Gegenstand: Überprüfung der Freigängigkeit der Höhensteuerung im Rumpf- Seitenflossen Übergang.

Betroffen: Alle ASW 27, Geräte-Nr. 04-389, Werk-Nr. 27002 bis 27104

Bild 1A

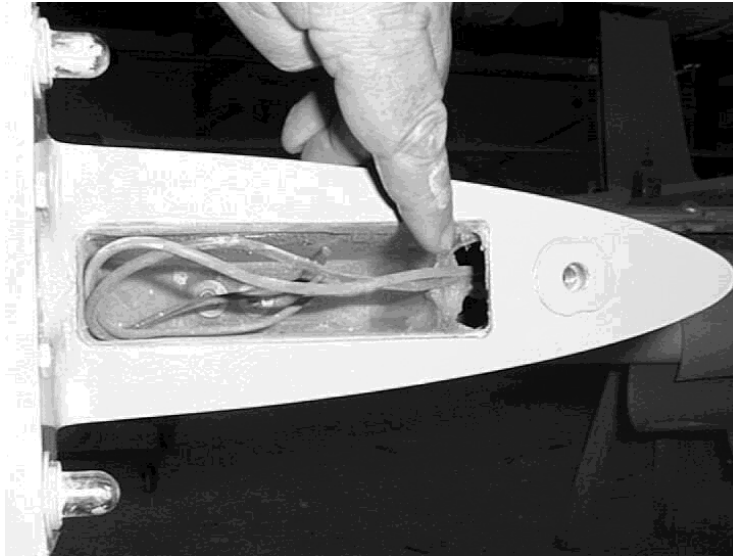
Maßnahmen: **1)** Das Höhenleitwerk ist von der Seitenflosse abzunehmen. Durch den Seitenflossenkasten (siehe Bild 1A) kann man die seitlichen Abstände der Bleiplatten und ihrer Halteschraube zum Rand des Ausschnitts der unteren Seitenflossenrippe überprüfen (siehe Bild 1B).

Bild 1B

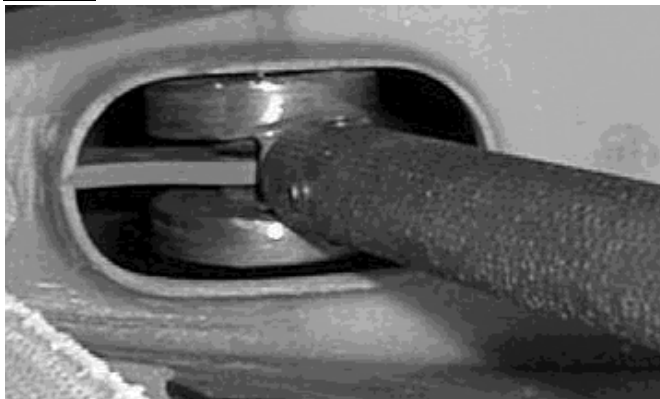
Wenn der Abstand (einschließlich Schraubenkopf, Mutter und Bolzenende) etwa 2,5 mm auf jeder Seite beträgt, ist keine weitere Maßnahme nötig.

Bild 2

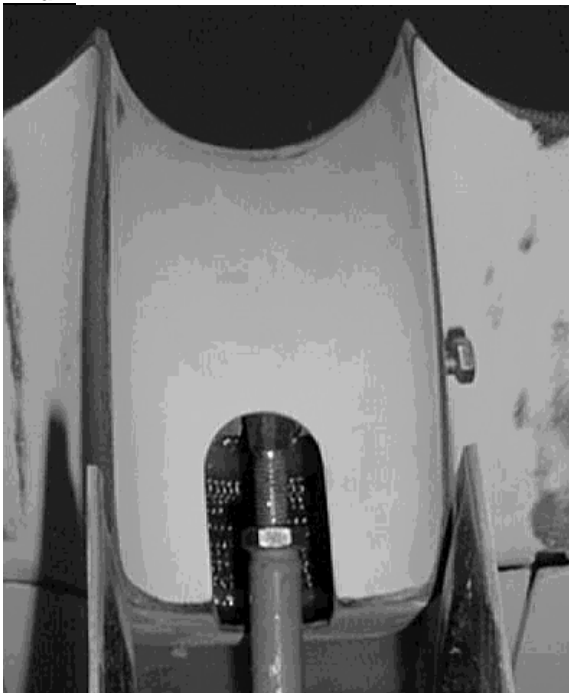
2) Falls einer der Spalte geringer ist, kann die Situation wesentlich verbessert werden, indem der 90°- Hebel nach unten und vorn geschwenkt wird. Um das zu erreichen, wird die Schraube im Höhenruderantrieb gelöst und der Gelenkkopf in der Antriebsstange gedreht, so daß die Stange kürzer wird, siehe Bild 2. Um die Verkürzung der Steuerstange zu kompensieren, muß der Gelenkkopf an der Stoßstange links im Cockpit um etwa die selbe Anzahl von Umdrehungen des Gelenkkopfes durch Hineindreihen gekürzt werden. Um an die Stoßstange gelangen zu können, muß die Sitzwanne entfernt werden, siehe Bild 3. Falls die Gewindegänge in der Stoßstange im Cockpit nicht ausreichen sollten, genügend Freigängigkeit der Steuerung zu erreichen, ist eine Verkürzung der vorderen Stoßstange (durch einen dazu lizenzierten Flugzeugschweißer) möglich.

Bild 3

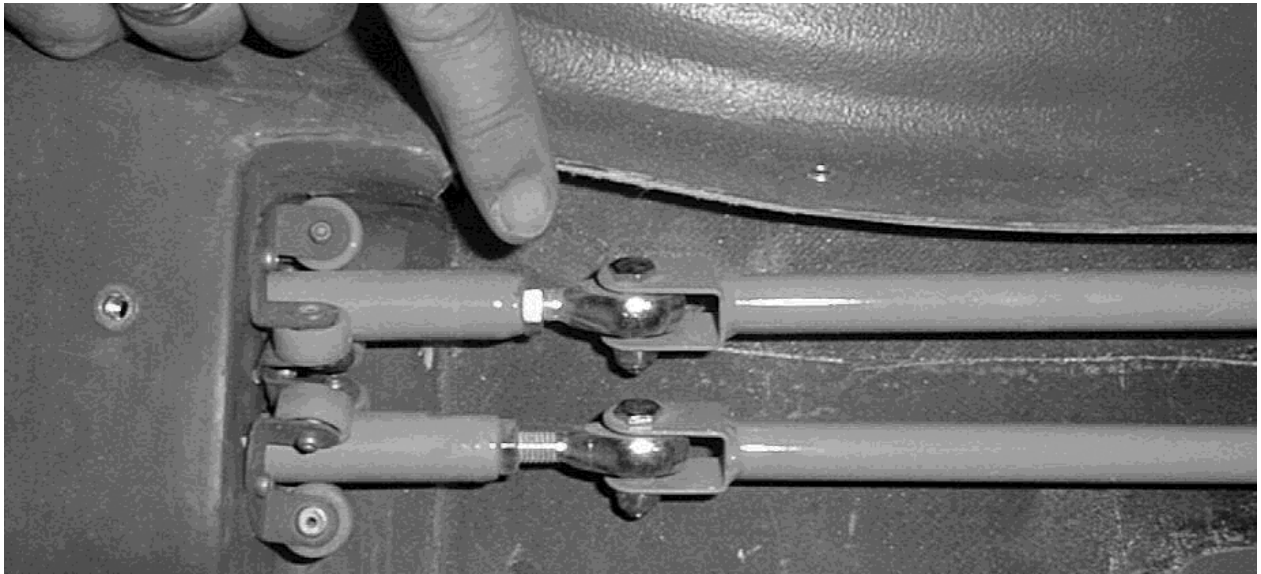
Danach sind die gelösten Verbindungen der Steuerung wieder abzusichern, die Freigängigkeit zu überprüfen (beachte dazu die auf Bild 3 und 4 angedeuteten Gefahrenpunkte) und die Sitzwanne wieder einzubauen.
